3. Odpoveď na otázku doručenu dňa 18.12.2021

Príloha č. 2 - Orientačné znázornenie (formát A3)

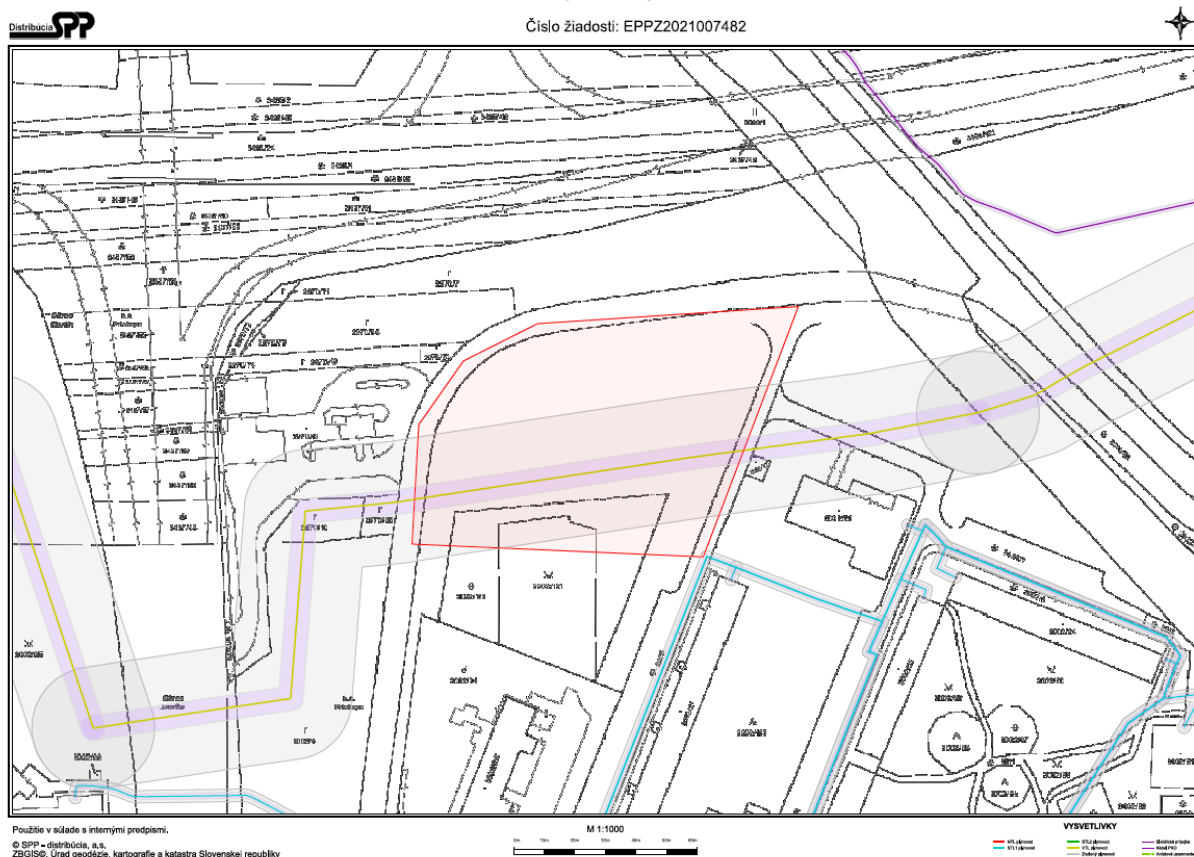
Z podkladov súťaže - zameranie v časti KOSUTY nám nie je jasne trasovanie vysokotlakého plynovodu a jeho ochranné pásmo, prosíme špecifikovať, či je možné osadiť objekt min. 2m alebo 20 od vedenia

V podkladoch pre súťaž sú trasy uvedené a dôležité je preštudovať aj stanoviská správcov sietí. Do ochranného pásma zasiahnuť nemôžete. Do bezpečnostného môžete, ale výstavba a projekt musí tento fakt zohľadňovať

Plynárenské zariadenie	Tlakový stupeň	Dimenzia [mm]	Počet [ks]	Veľkosť OP [m]	Veľkosť BP [m]	Narušené OP	Narušené BP
Hlavný plynovod	VTL	200	1	4 m	20 m	Áno	Áno
Hlavný plynovod	STL1	150	1	1 m	2 m	Áno	Áno
